改善箇所説明図

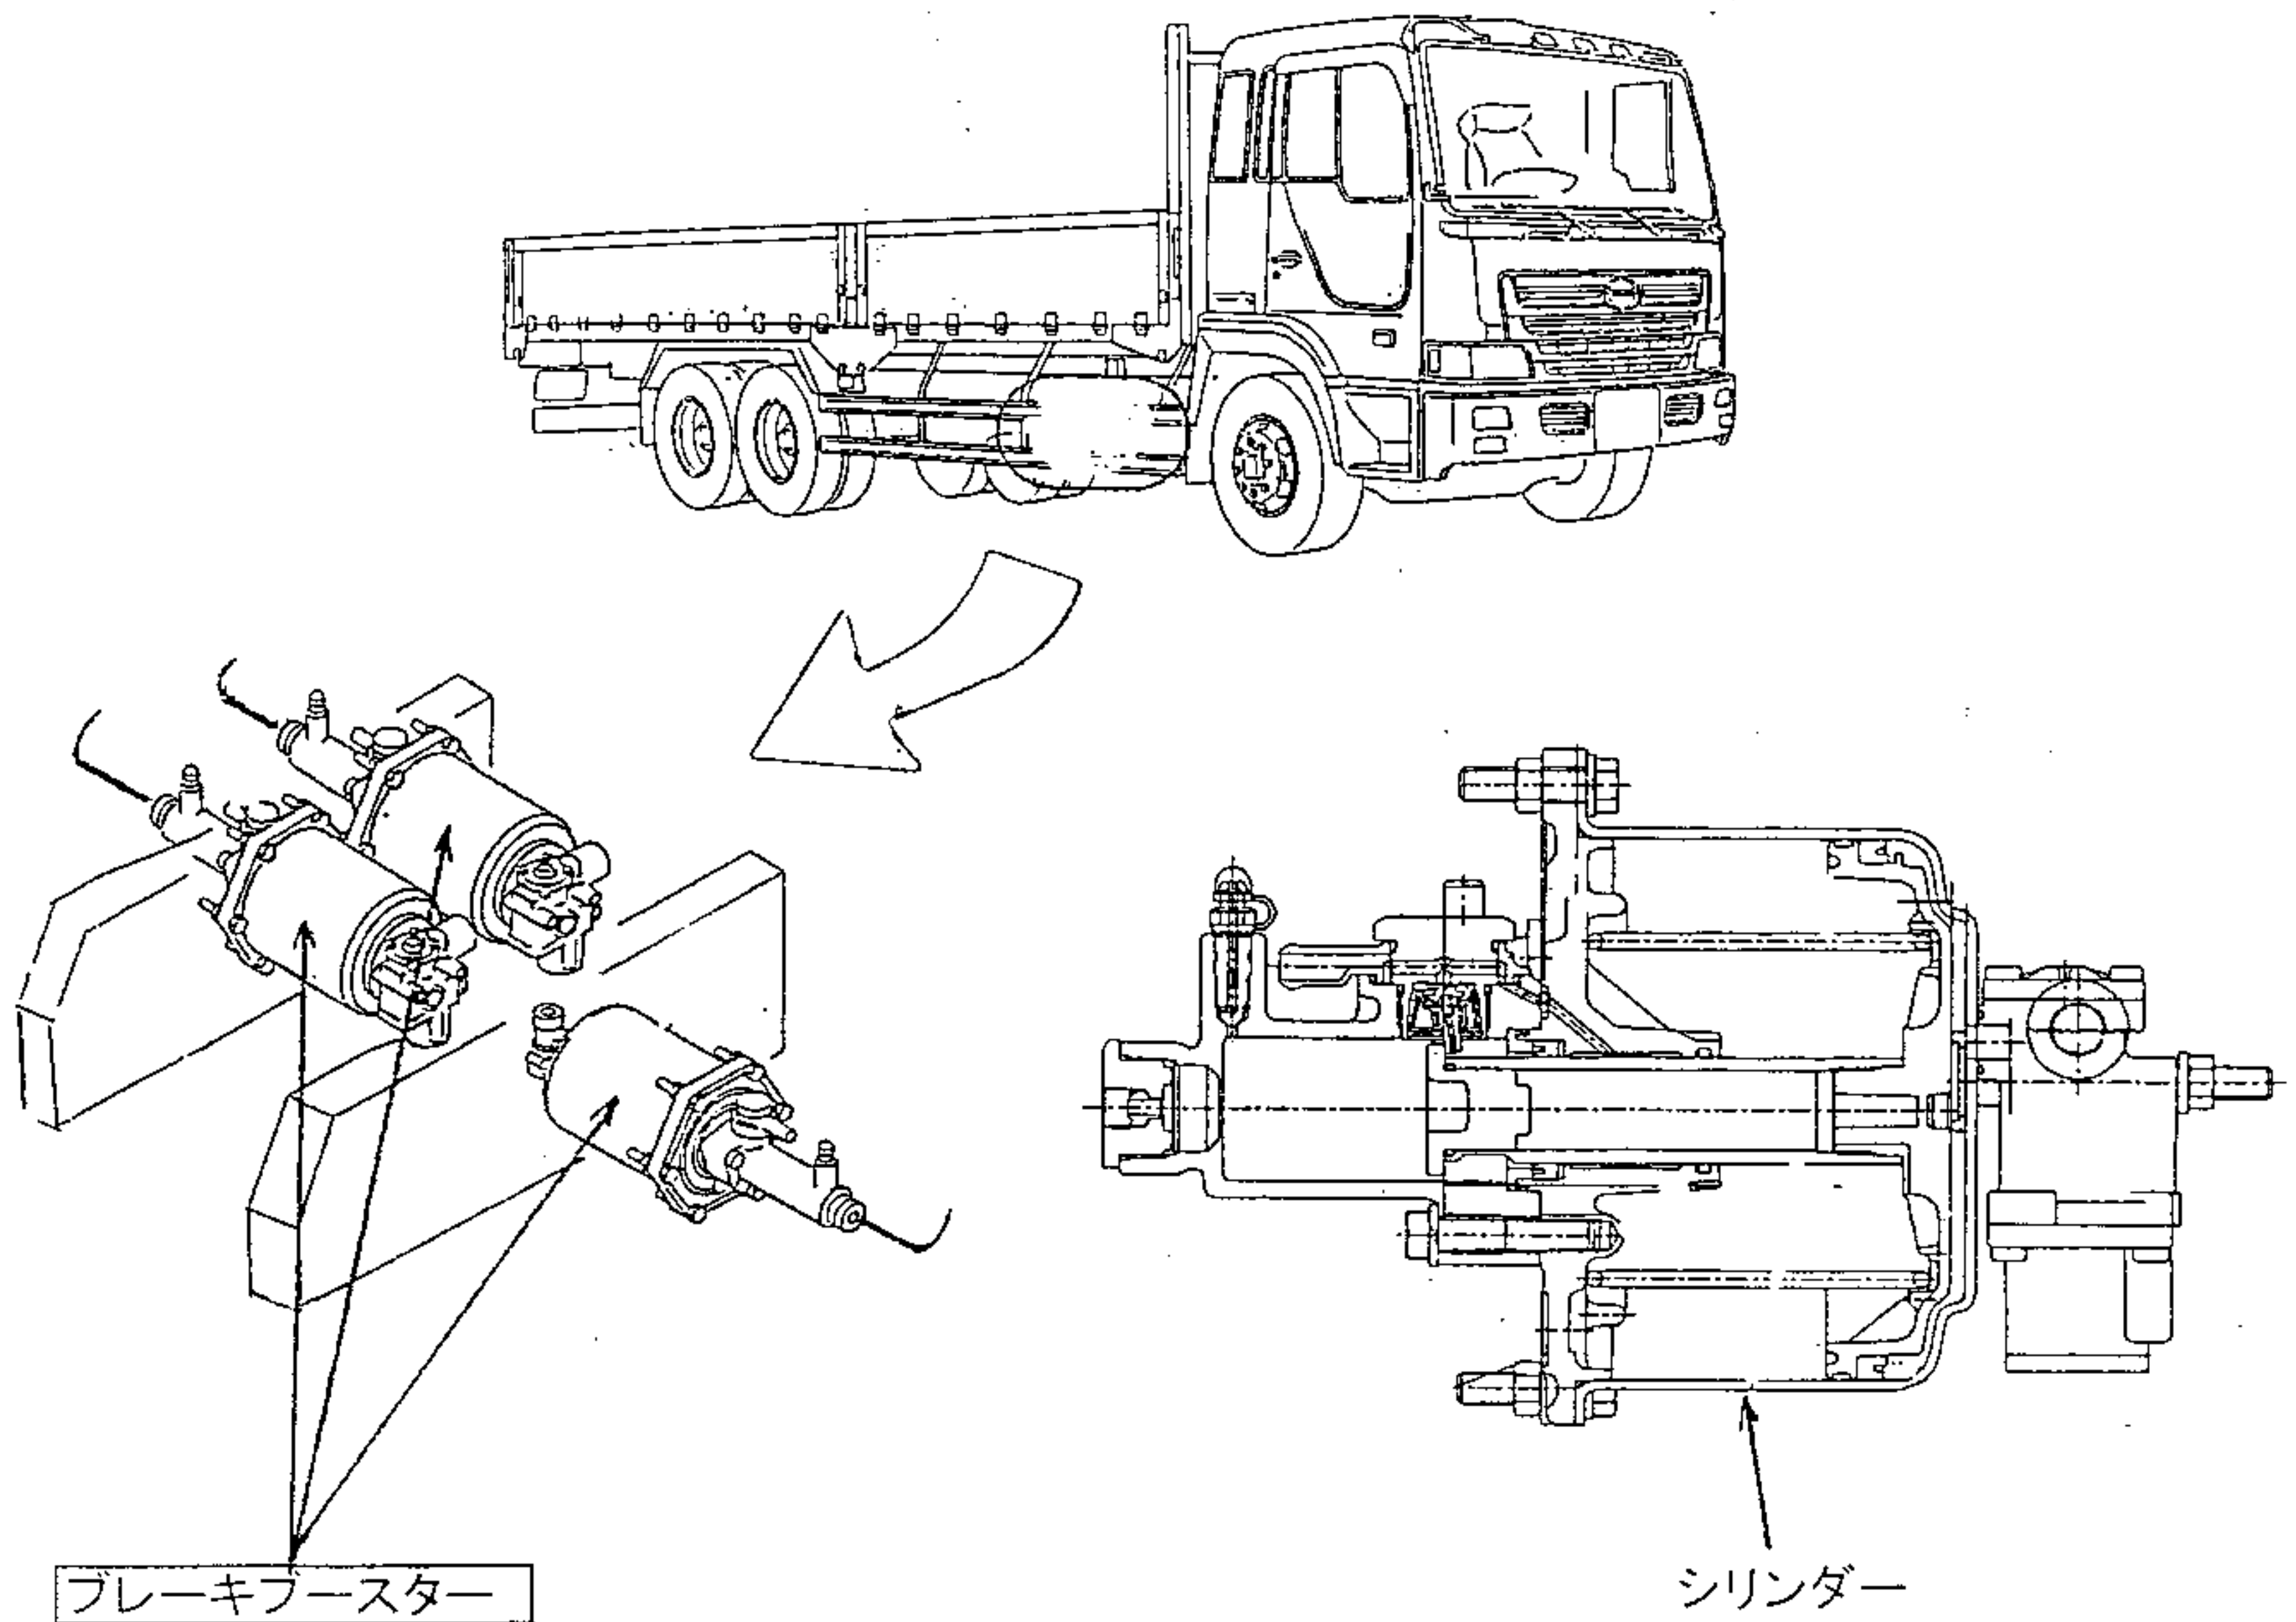
基準不適合発生箇所

制動装置において、ブレーキブースターのシリンダーに製造不良のものがあるため、主ブレーキを開放しても、ピストンが戻りきらないものがあり、そのままの状態で使用を続けると、ブレーキライニングとドラムが接触したままとなり、最悪の場合、ブレーキドラムが過熱、発炎するおそれがある。

改善の内容

全車両、当該部品を良品と交換する。

識別：黄色のペイントをネームプレート下に塗布する。
